DESTINATÁRIO:
LICITANTES DO EDITAL PREGÃO ELETRÔNICO SRP Nº 90004/2026

ASSUNTO:
SOLICITAÇÃO DE ESCLARECIMENTO – PREGÃO ELETRÔNICO SRP Nº 90004/2026

FORNECIMENTO, POR SISTEMA DE REGISTRO DE PREÇOS – SRP, INCLUINDO TRANSPORTE, CARGA E DESCARGA DE PEÇAS, MATERIAIS E EQUIPAMENTOS ELÉTRICOS PARA APOIO À GESTÃO DE PROJETO PÚBLICO DE IRRIGAÇÃO SOB RESPONSABILIDADE DA CODEVASF, EM VÁRIOS MUNICÍPIOS DA ÁREA DE ATUAÇÃO DA 3ª SUPERINTENDÊNCIA REGIONAL, NO ESTADO DE PERNAMBUCO.

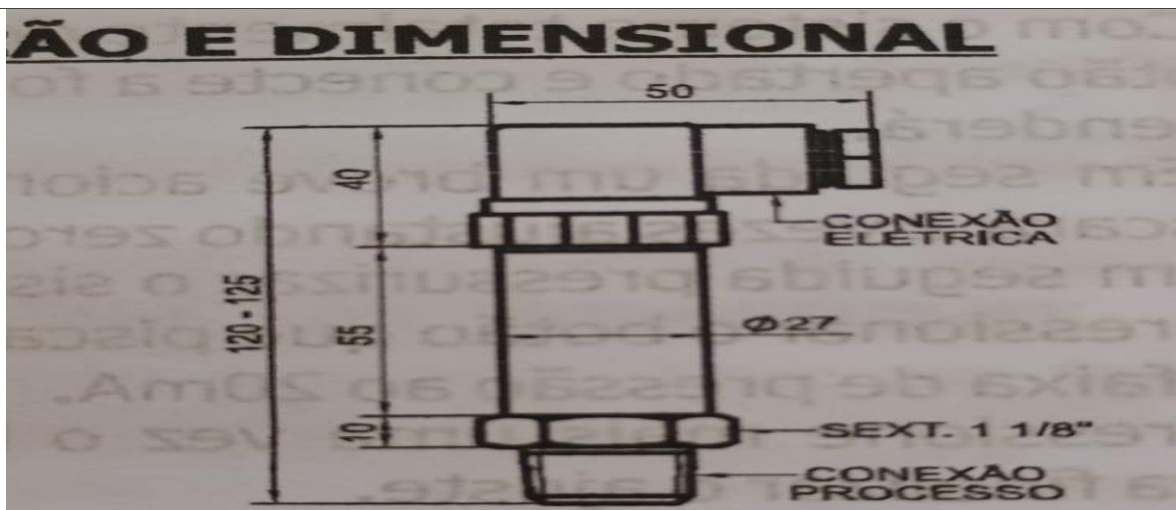
Qual é o padrão e a medida da rosca de conexão ao processo exigida para o Transmissor de Pressão (Item 13)?

"O modelo do transmissor de pressão deve compatível com FTP-420 (N SERIE 911759), com medida de 1 1/8", conforme figuras anexas."
